工程变更通知书 (ECN)

工程变更申请书 (ECR)

工程更改申请表

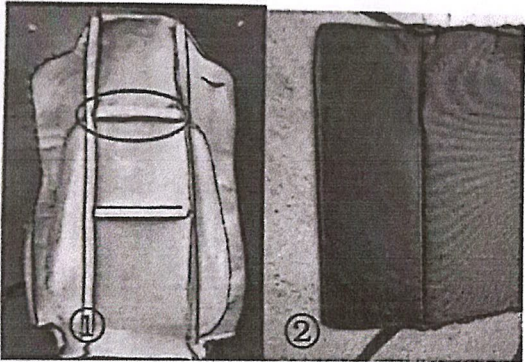
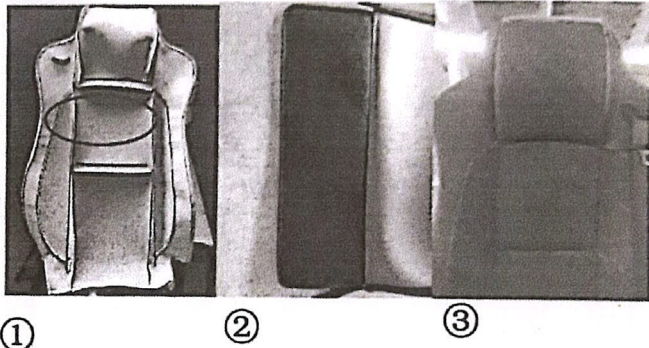
变更申请内容	变更申请前: 1. 司机枕头围部使用拉型布 (拉型条需要提前缝纫, 进行缝制布套上) 2. 司机后背尾帘使用黑色缝纫线	变更申请后: 1. 司机枕头围部使用吊紧带 (费用为0.18元含税), 可节省拉型条二次缝纫 (缝纫人工成本为0.03元) 2. 司机后背尾帘使用灰色缝纫线, 可节省缝纫工换线 (缝纫人工成本0.03元) 3. 装配整椅时可节省钢丝一根 (费用为0.14元), 及人工穿钢丝费用为0.06元
